Dodatek č.1
ke smlouvě o dílo č. KT/13287/24
na realizaci stavby

**OPRAVA POVRCHU PARKOVIŠTĚ U TRÉNINKOVÉHO ZIMNÍHO STADIONU
V LITVÍNĚ**

ZBV č.1 - Úprava výměr dle geodetického zaměření

GEODETICKÝ PROTOKOL

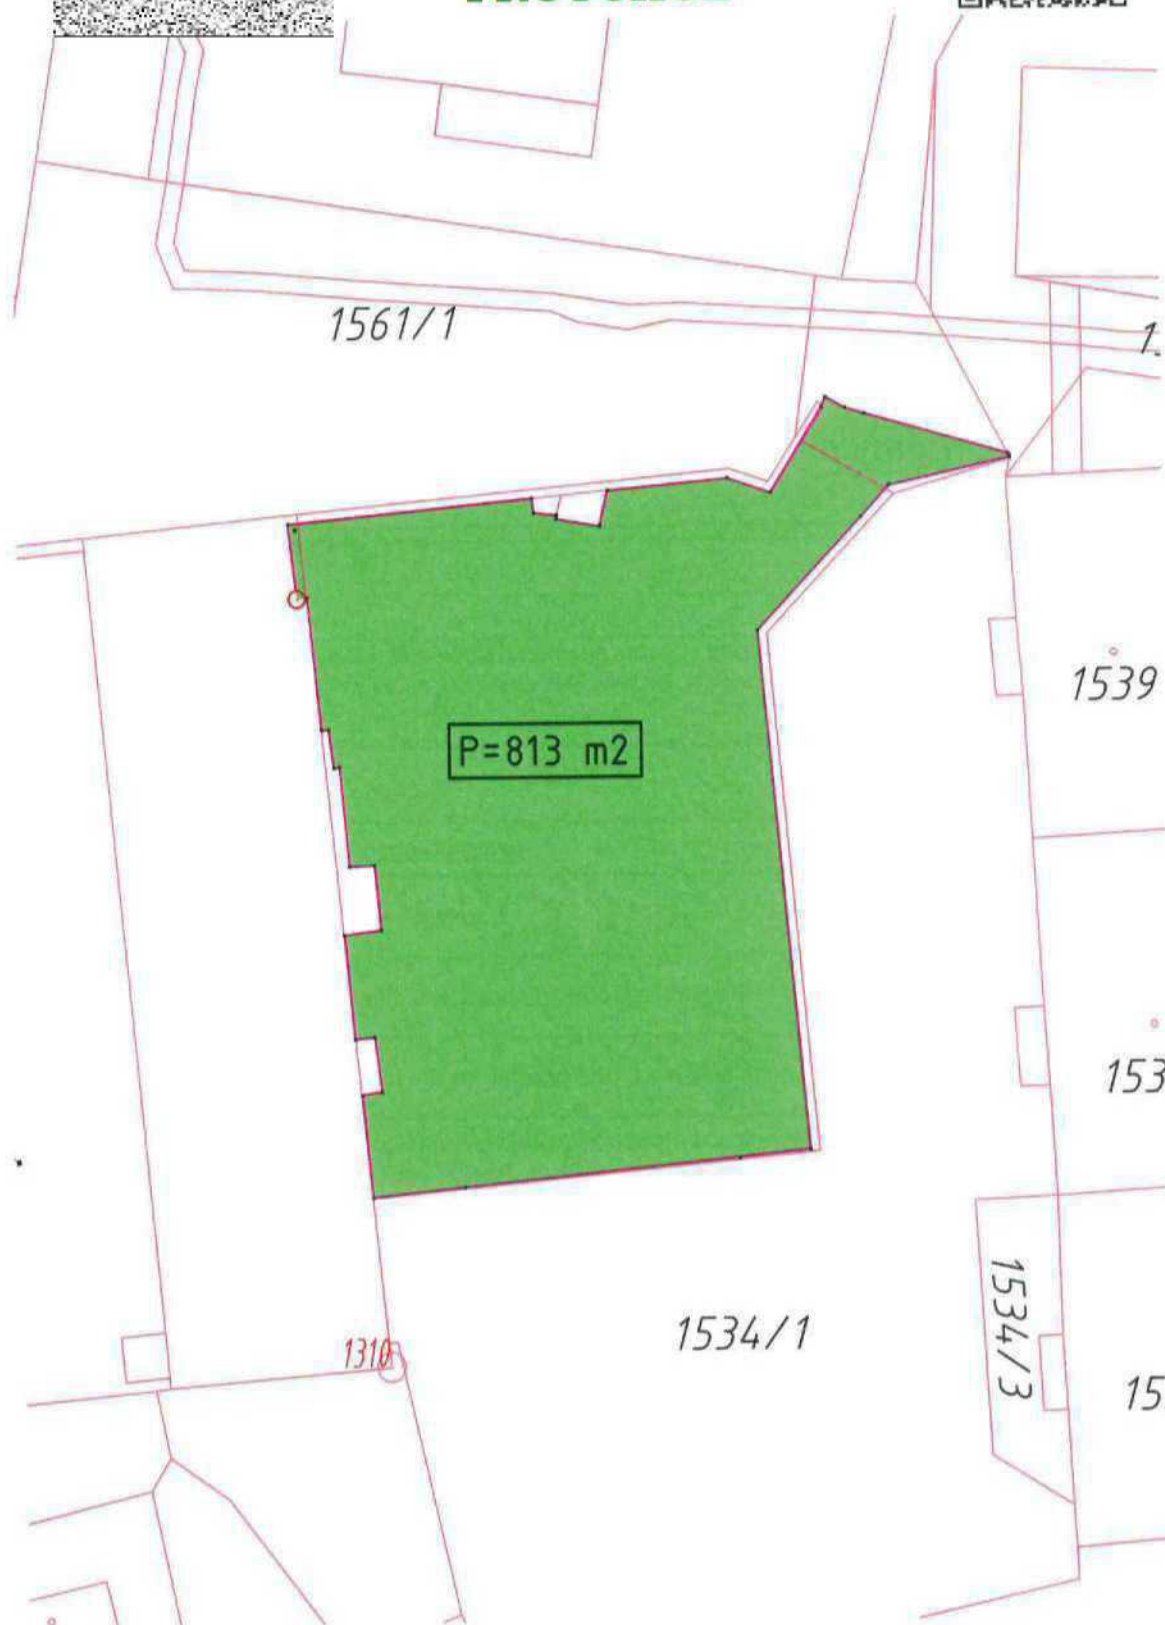
Po geodetickém zaměření dochází k úpravě výměr položek v soupisu prací. Dle geodetického zaměření je celková plocha asfaltobetonové obrusné vrstvy 813 m². Zároveň se odečítá položka zajištění DIO, které jsme použili od objednatele.

Plocha balené celkem = 813 m2
